# BAUPROJEKT AM KANZLEI-KREISEL EMMENBRÜCKE

Städtebauliches Richtkonzept als Ergebnis der Volumenstudie

Verabschiedet vom Begleitgremium am 29. Mai 2019

## Protokoll des Begleitgremiums zur Zwischenkritik

**5 Gesch. / Lange Fassade Gerliswilstr.**

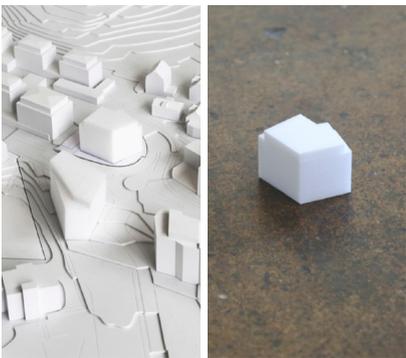
+ Körnung und Massstab geeignet

+/- Höhe mit 5 Geschossen verträglich, jedoch eher zu tief -> Trennung der Gerliswilstrasse in eine Strassenseite mit 4+1 bis 5 vs. 5+1 bis 6-geschossige Fassadenfront

- Fussabdruck/1.OG mit je 445 m<sup>2</sup> GF können Raumbedarf Bank nicht erfüllen

**6+1 Gesch. / Optimierung Fussabdruck / Abgedrehtes Volumen**

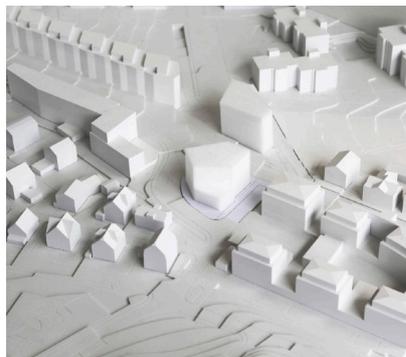
- Volumen zu hoch -> verliert Bezug zur Umgebung

+ Setzung des Gebäudes gliedert und zoniert die Aussenräume

+/- Fussabdruck/1.OG mit je 530 m<sup>2</sup> GF können Raumbedarf Bank knapp nicht erfüllen

#### **Wasserleitung im Norden des Baubereichs:**

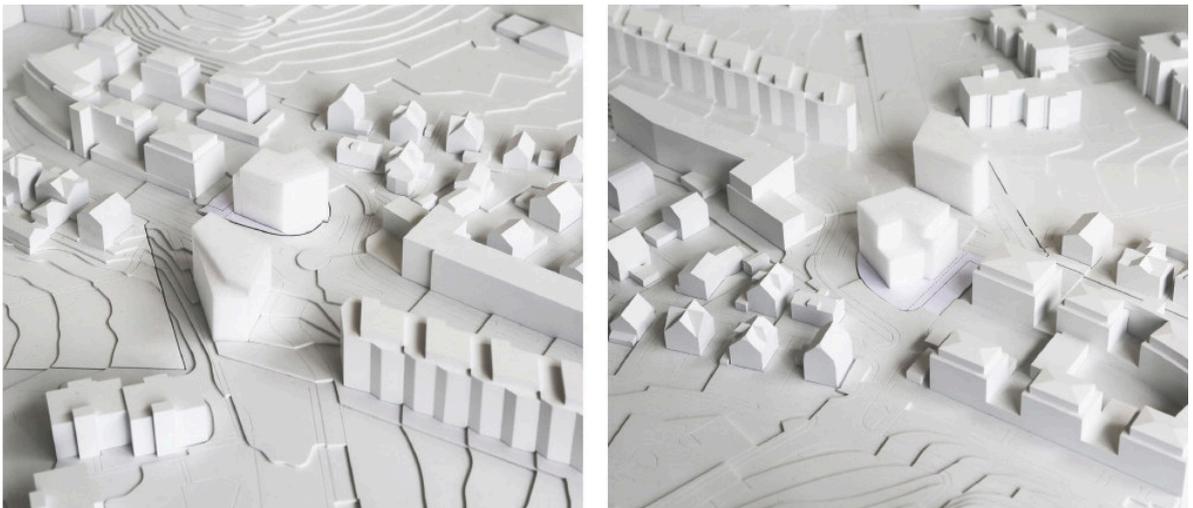
Die Machbarkeit der Verlegung der Wasserleitungen im Norden des Baubereichs wäre wünschenswert und ist für das Wettbewerbsverfahren zu klären.
